工程指示 / 要求簡箋(E.I.)

工程指示編號：EI / 0447 / 19

工程名稱：觀塘裕民坊

工程項目：幕牆玻璃保護膠紙

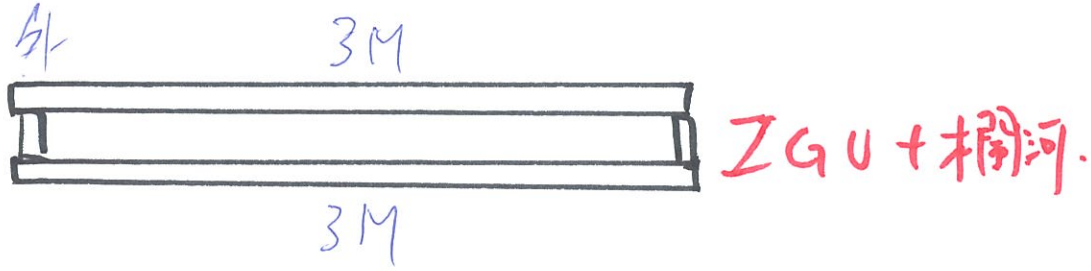
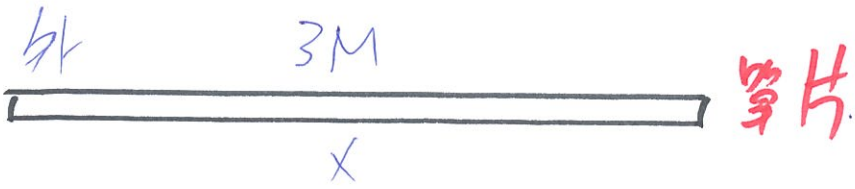
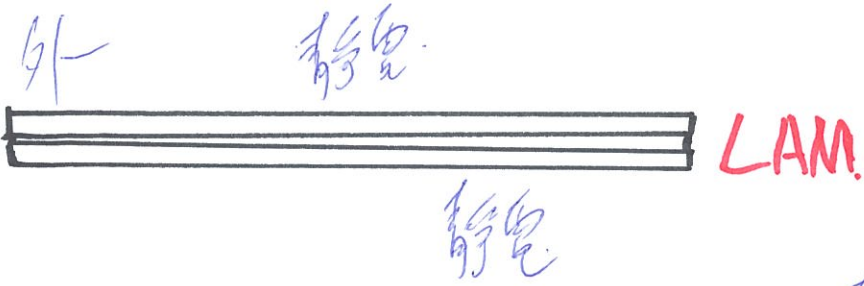
現確定幕牆玻璃保護膠紙款式，請向三鑫安排

請留意: 1a) 只有直送地盤玻璃(IGU 和單片)才使用此款 3M 保護貼，送廠用玻璃不用做保護

1b) Lam 片用靜電膠紙

2a) 如使用 3M 保護膠紙，地盤不用做四邊 FK 膠紙。

2b) 如使用靜電膠紙，地盤可在露台加做瓦通紙保護。

3) 已取消廠的瓦通紙保護

4) 附上後頁保護膠紙示意圖
